**Passage à 400 000 volts
de la ligne électrique à 225 000 volts
existante entre Cergy et Persan**

Mémoire en réponse à l'avis actualisé n°2014-110
de l'Autorité environnementale daté du 07/12/2016

Janvier 2017

Simulation de la courbe de décroissance du champ magnétique de la future ligne 400 kV Cergy Terrier 3

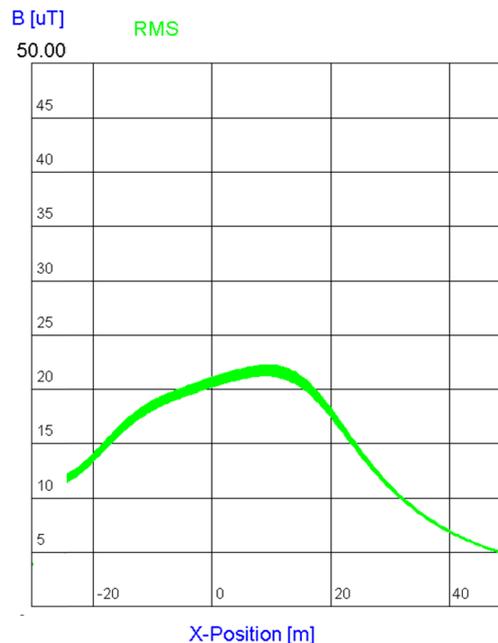
- **présenter le plan de contrôle et de surveillance de la ligne approuvé par l'Etat pour les autres lignes ;**
- **rendre publics les résultats (données brutes et corrections éventuelles) des mesures des champs électromagnétiques réalisées le long du couloir de lignes entre Cergy et Persan ;**
- **indiquer la liste et la localisation des éventuels établissements sensibles présents dans la zone de 100 mètres autour du couloir de lignes ou soumis à un champ magnétique supérieur à 1µT ;**
- **évaluer par modélisation le niveau d'exposition futur aux champs électriques et aux champs magnétiques de basse fréquence des populations proches du couloir entre les pylônes 3C et 8C, entre Cergy et Osny, une fois le projet réalisé.**

Le schéma ci-dessous, fruit d'une simulation réalisée par RTE, montre au travers d'une courbe de décroissance les niveaux de champs magnétiques qui seraient émis par la future ligne aérienne 400 000 volts. Il convient de noter ici que cette simulation a été réalisée en prenant pour hypothèse une intensité de transit dans la ligne maximale, très rarement atteinte en régime normal d'exploitation de la ligne. Les valeurs les plus hautes issues de cette étude se situent aux alentours de 20 μT , soit des valeurs 5 fois inférieures à la réglementation en matière d'exposition du public, fixée à 100 μT par l'arrêté technique de 2001.
